# 改善箇所説明図

## 不具合の状況

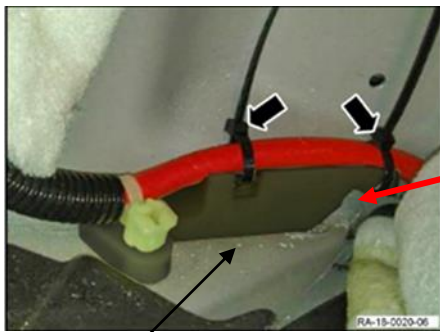
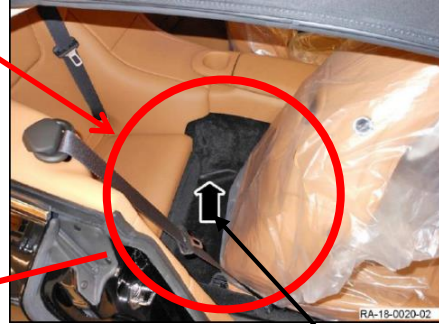
基準不適合箇所

電気装置において、電気配線の配索設計が不適切なため、電動シートのボディコントロールユニットの初期設定を行わなかった場合、シートスライド範囲が設定値を超え、シートのスライド機構が電気配線と接触することがある。そのため、電気配線の被覆が損傷し、シート内部のアース線に過大な電気が流れ、アース線が焼損するおそれがある。

配線ブロック

全車両の電気配線を点検し、被覆に損傷のないものは、配線ブロックを取り付け電気配線を固定する。また、被覆に損傷があるものは、損傷の程度により絶縁テープにより補修もしくは、新品に交換する
